**Proyecto 103568 y 103570 – Programa Integral Amazónico de Conservación de Bosques y Producción Sostenible.**

**CONCURSO No. INVITACIÓN A LICITAR No. PNUD-ECU-IAL-ADQ-19-65707- “Adquisición de dos campers para la implementación de puestos fijos de control forestal y vida silvestre (PFCFVS) en el proyecto Sistema Nacional de Control Forestal”**

**NOTA ACLARATORIA No.1**

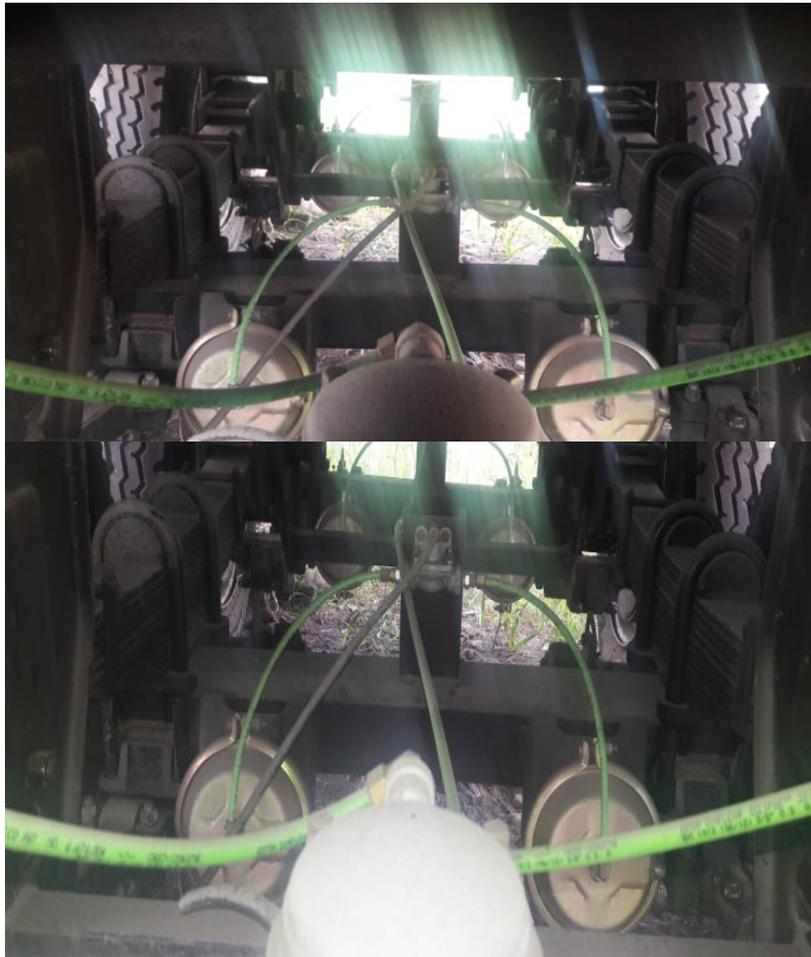
5. El requerimiento establece “Provisión y colocación de una plataforma tipo chasis (acero inoxidable, aluminio y otros metales adecuados para la estructura)” Por favor sírvase aclarar o brindar mayor detalle, fotografía o diseño de lo que se solicita?

**Respuesta 5:** El sistema de rodaje tendrá un solo eje para el camper N.1 y 2 ejes para el camper N. 2, deben ser provistos de una plataforma tipo chasis (acero inoxidable, aluminio y otros metales adecuados para la estructura), con una suspensión completa acorde al peso (incluyendo el equipamiento) y dimensiones del camper. Debe contener aros y llantas de plataforma rin 22,5 de diez huecos, adicionalmente la colocación de dos soportes de capacidad estática, acorde al peso (incluyendo el equipamiento, muebles etc.) y dimensión del camper (patas de alivio).

Debe colocarse un sistema de luces led de 12 o 24 v, luces posteriores y guías laterales de acuerdo a lo establecido por la Agencia Nacional de Tránsito, un sistema de frenos de aire con pulmones de simple acción, válvula repartidora de aire y conectores de aire, anti-corrosibles, con plancha ASTM A-36 de 9mm y un King pin soldable de 2”.
